Commission économique pour l'Europe

**Forum mondial de l'harmonisation
des Règlements concernant les véhicules**

Autres Règlements :**Règlement n° 10 (Compatibilité électromagnétique)****Proposition de complément 2 à la série 05 d'amendements
au Règlement n° 10 (Compatibilité électromagnétique)****Communication de l'Équipe spéciale de la compatibilité
électromagnétique***

Le texte qui est reproduit ci-dessous a été établi par l'Équipe spéciale de la compatibilité électromagnétique afin de rendre le Règlement n° 10 conforme aux prescriptions concernant la limite des perturbations en bande étroite de la dernière version de la norme n° 12 du Comité international spécial pour les perturbations radioélectriques (CISPR 12) (réseaux artificiels, emplacement du faisceau, pliage du câble de recharge en accordéon, par exemple) pour les véhicules en mode recharge. Les modifications proposées au Règlement n° 10 sont indiquées en caractères gras pour les ajouts et en caractères biffés pour les suppressions.

Appendice 4,

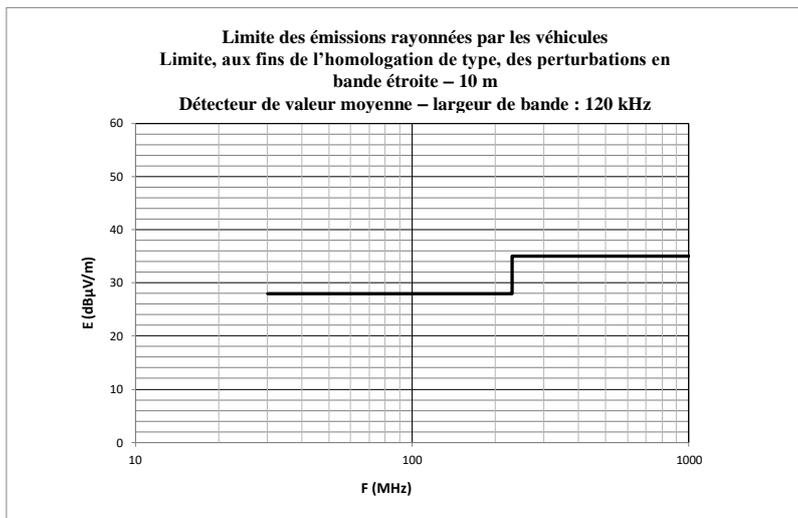
Tableau, modifier comme suit :

<i>Limite E (dBµV/m) à la fréquence F (MHz)</i>	
30-230 MHz	230-1 000 MHz
E = 28	E = 35

Figure, modifier comme suit :

Appendice 5,

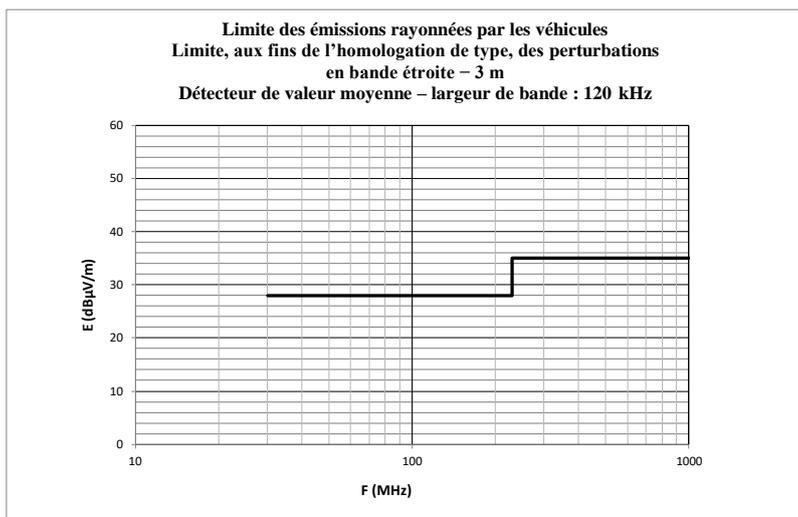
Tableau, modifier comme suit :

<i>Limite E (dBµV/m) à la fréquence F (MHz)</i>	
30-230 MHz	230-1 000 MHz
E = 38	E = 45

Figure, modifier comme suit :

Réseau fictif HT

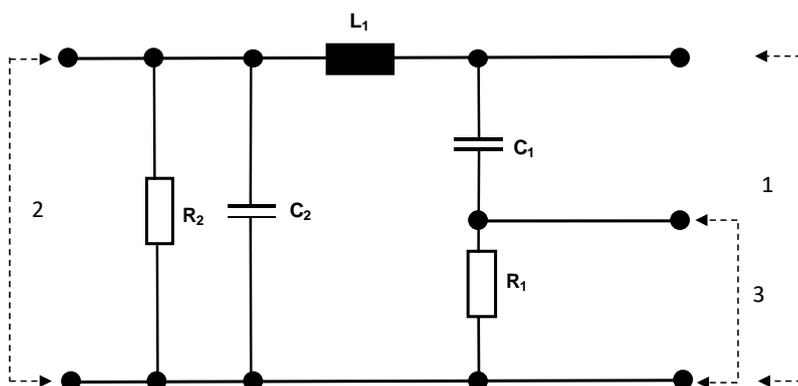
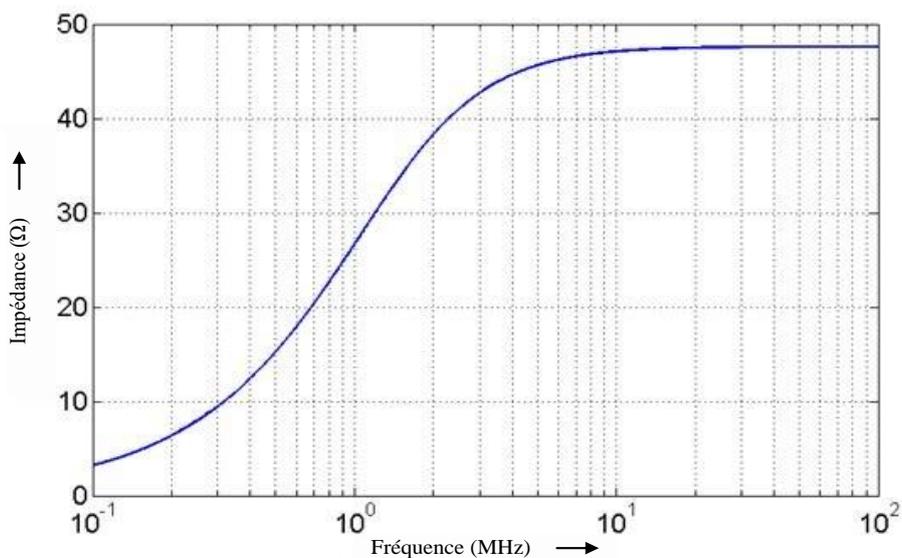
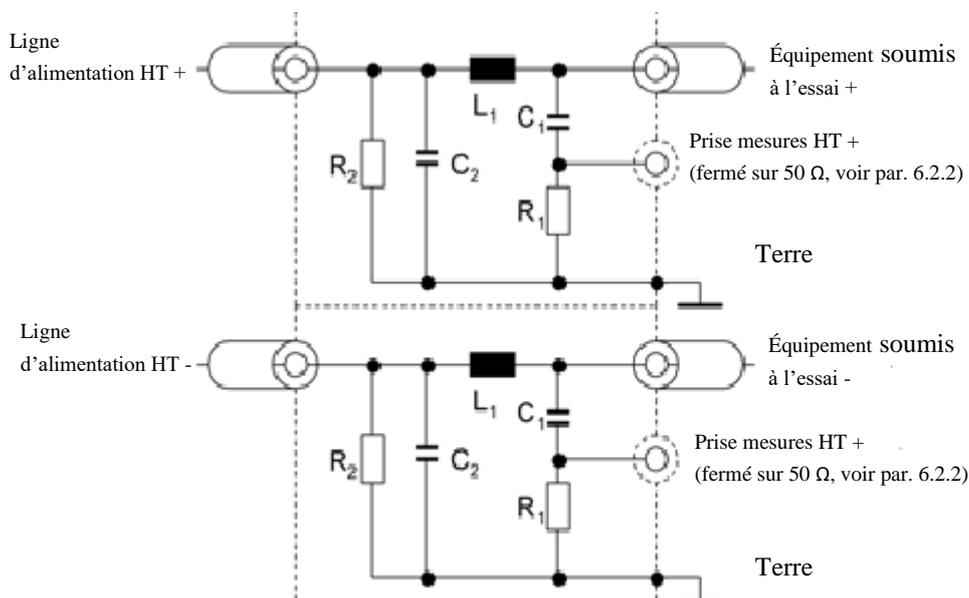
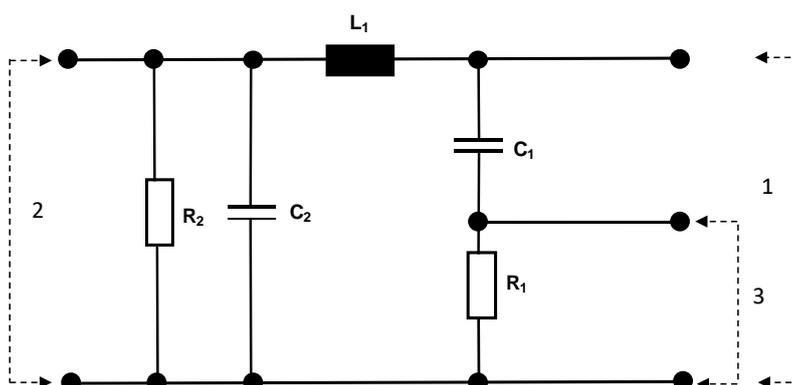
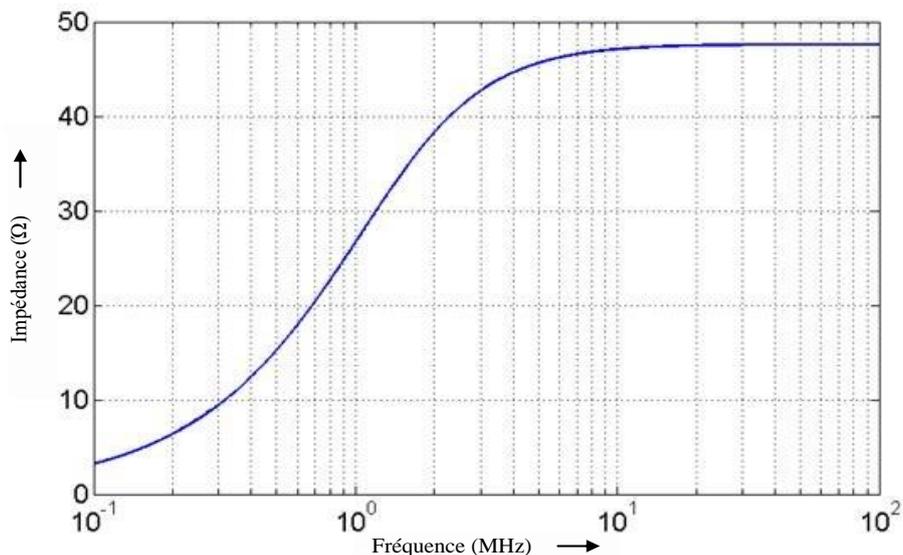
Appendice 8, modifier comme suit :

« Annexe 4 – Appendice 1

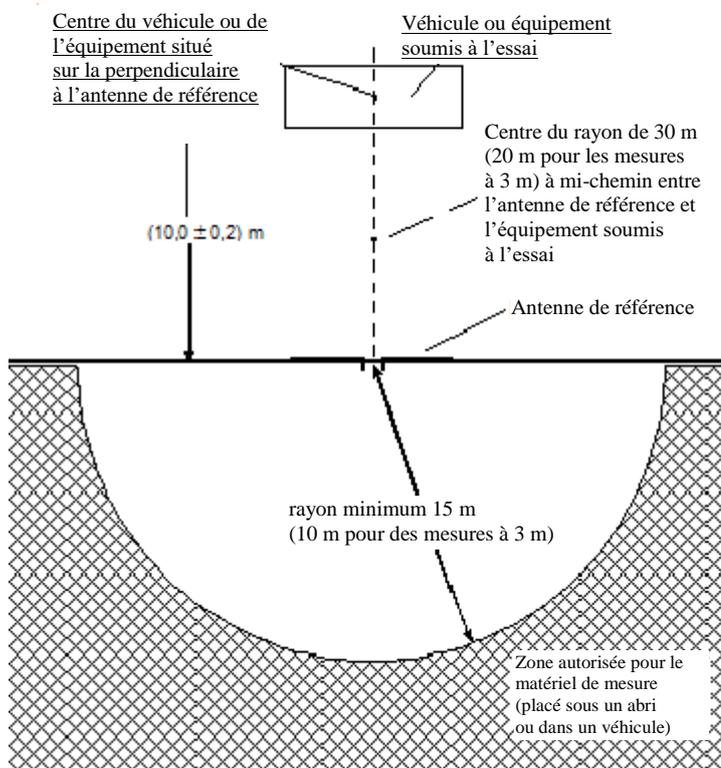
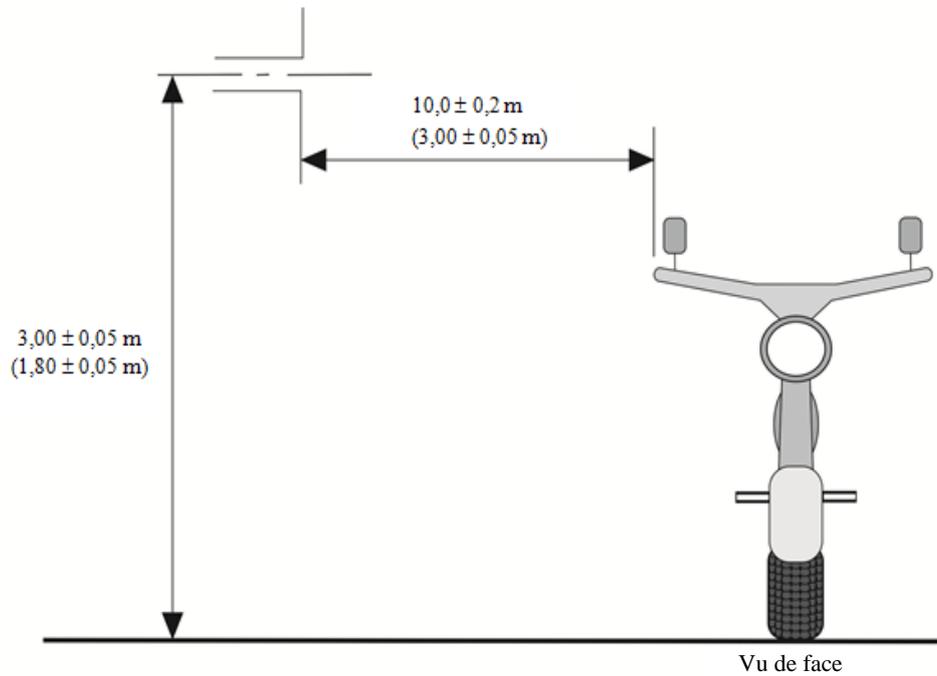
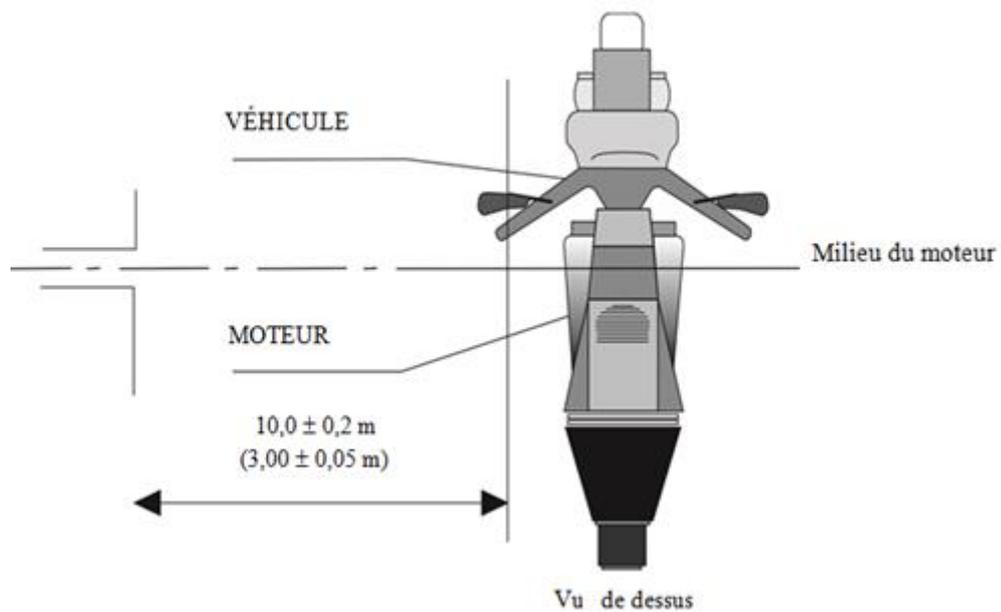
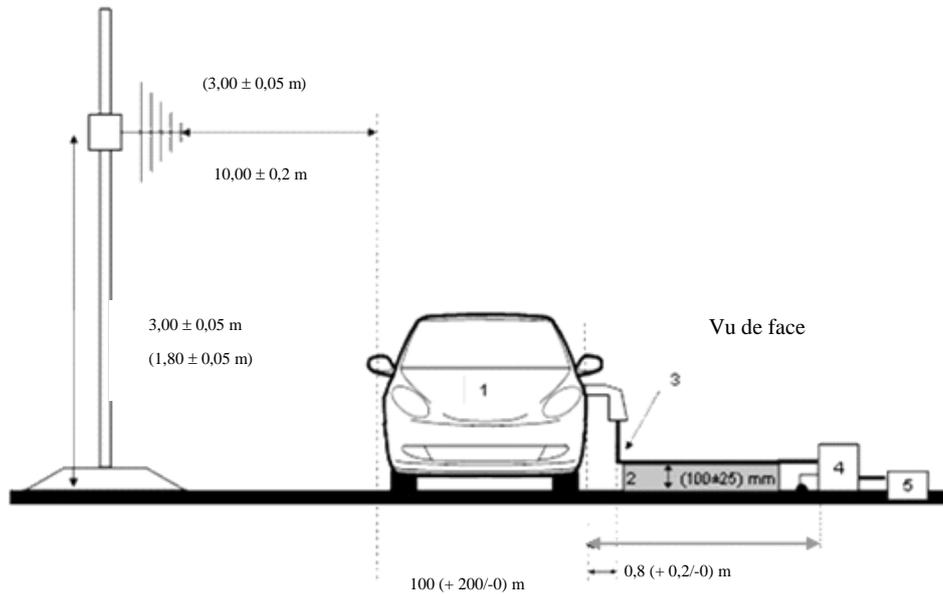
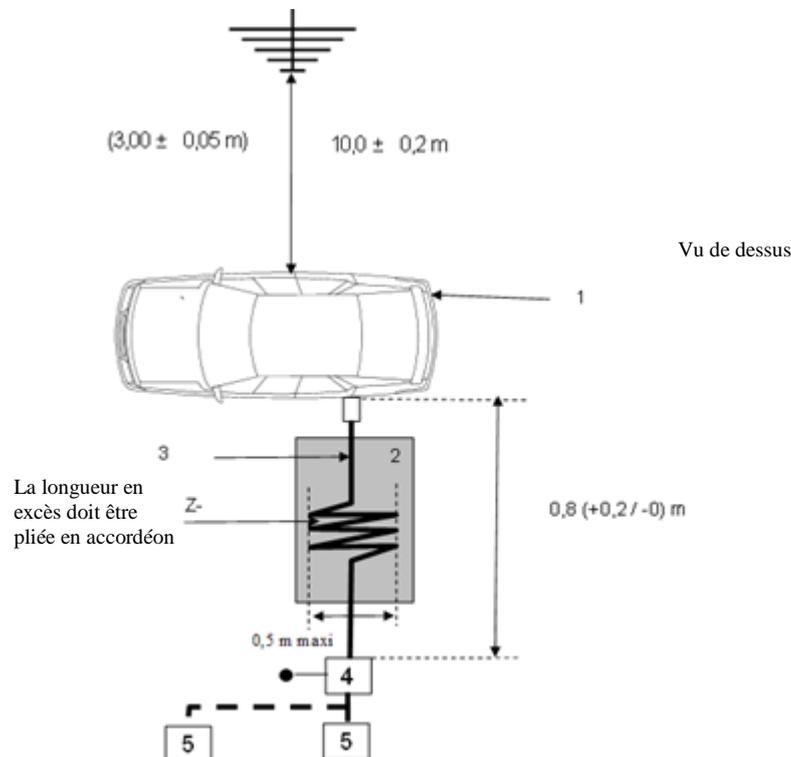
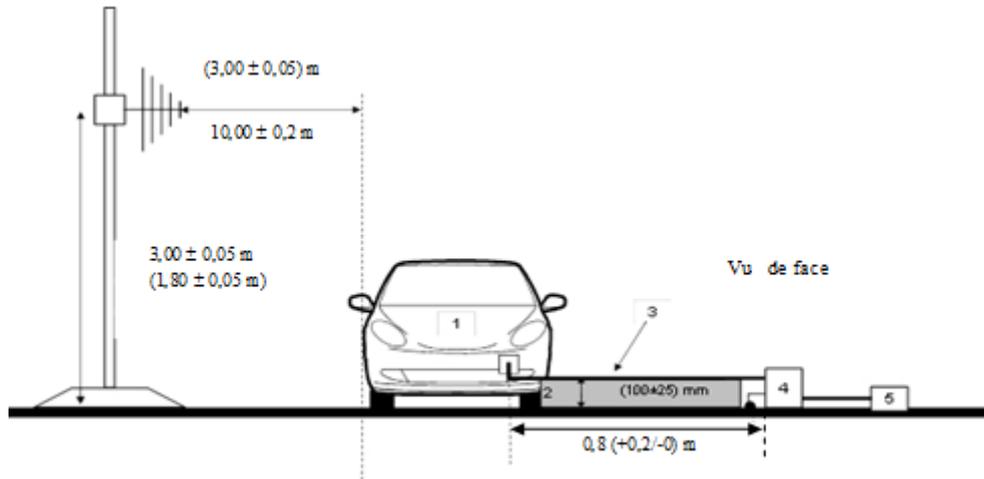
Appendice 1, modifier comme suit :

Figure 3
Véhicule en configuration “mode recharge du SRSEE sur le réseau électrique”

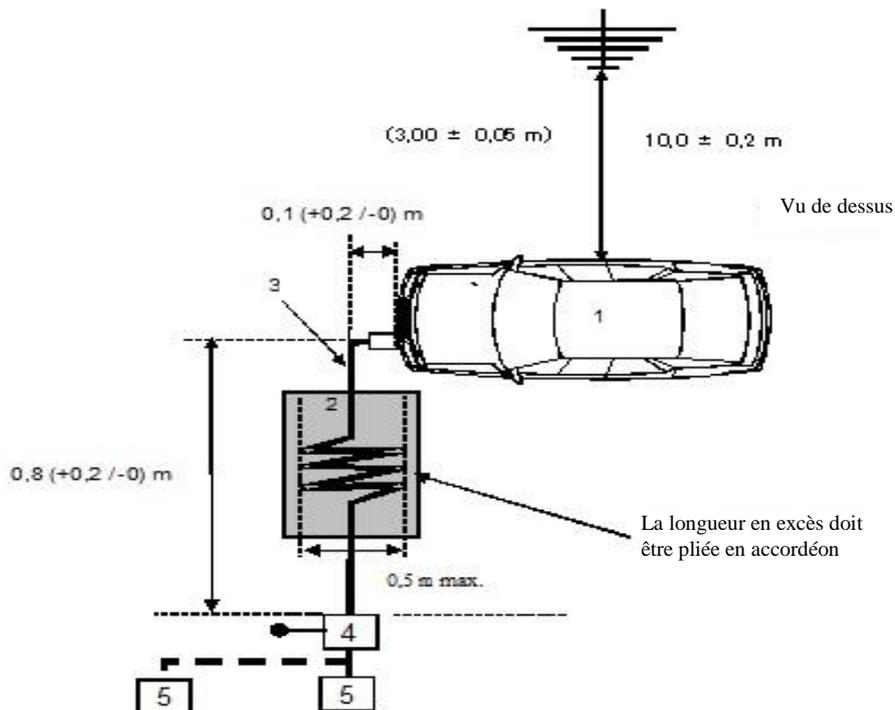
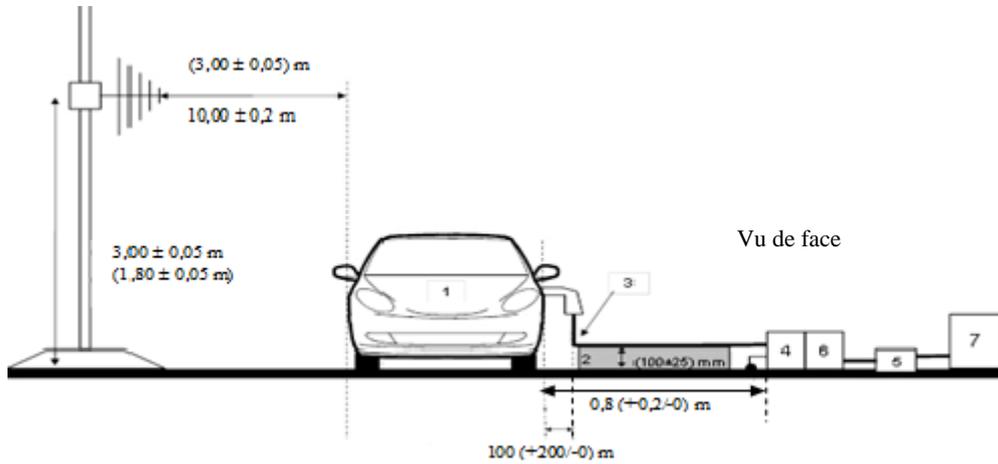
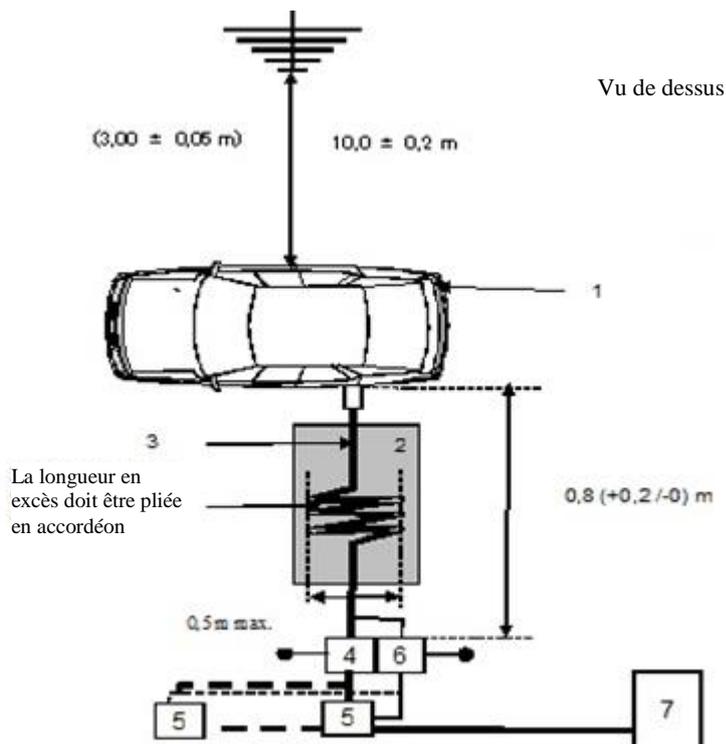
Le réseau fictif **secteur/réseau fictif courant continu** doit être placé comme indiqué aux figures 3a à 3h. ».

Figure 4
Véhicule en configuration “mode recharge du SRSEE sur le réseau électrique”

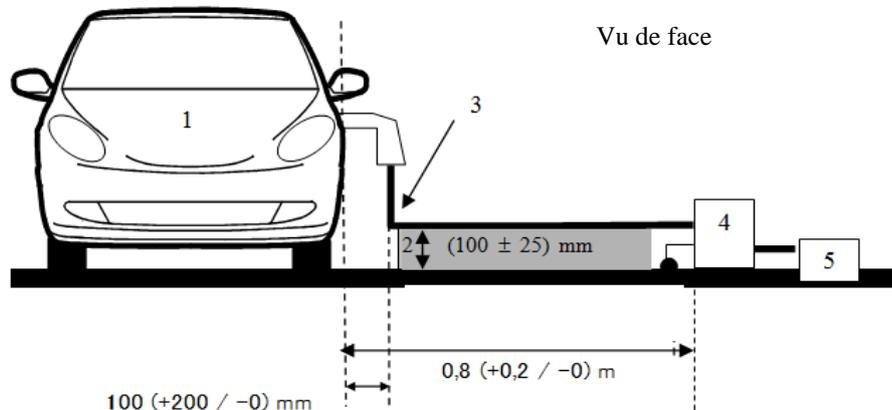
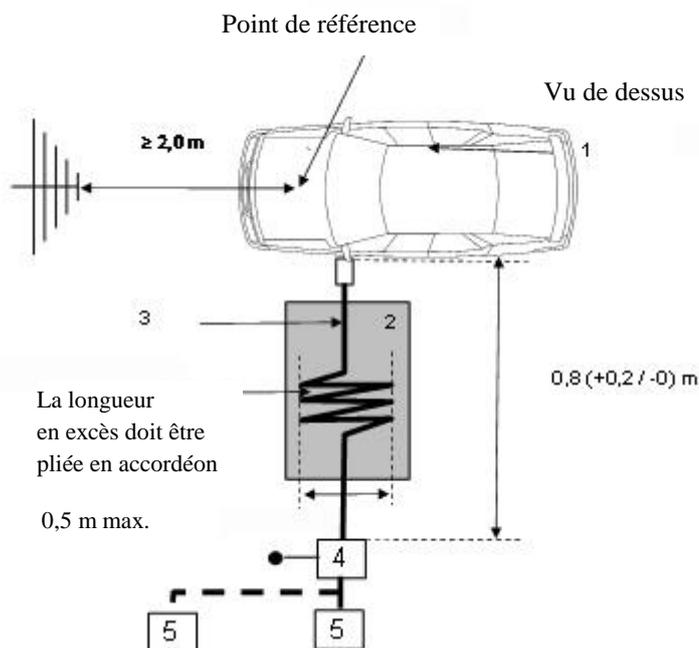
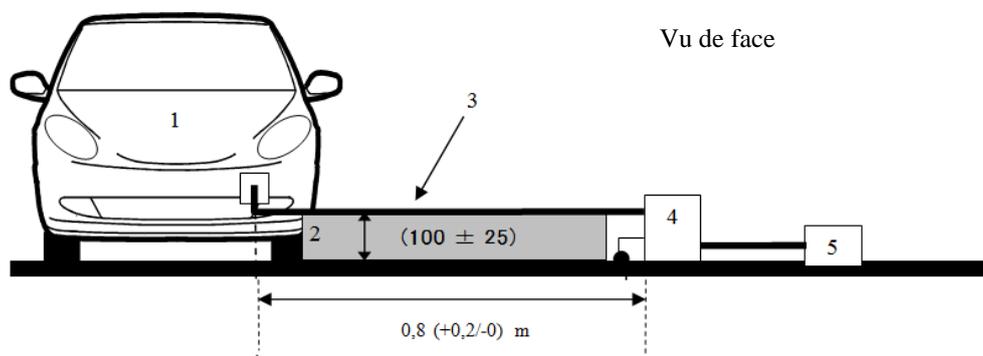
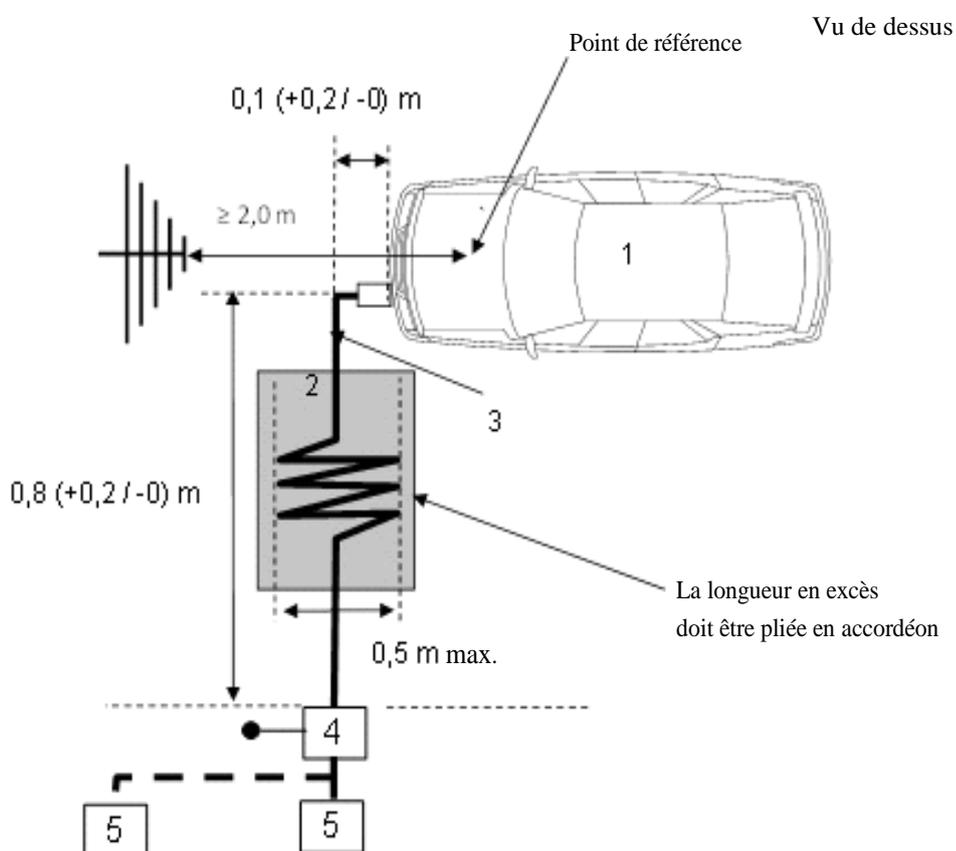
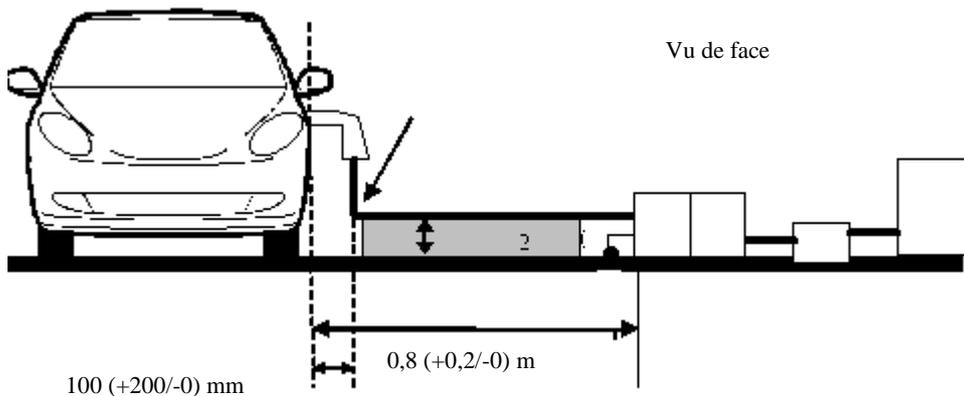
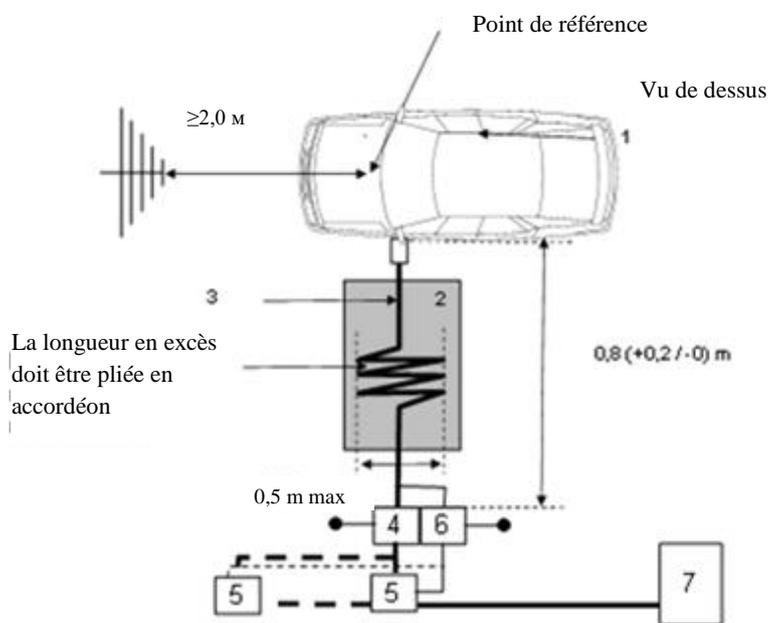
Le réseau fictif **secteur/réseau fictif courant continu** doit être placé comme indiqué aux figures 4a à 4h. ».
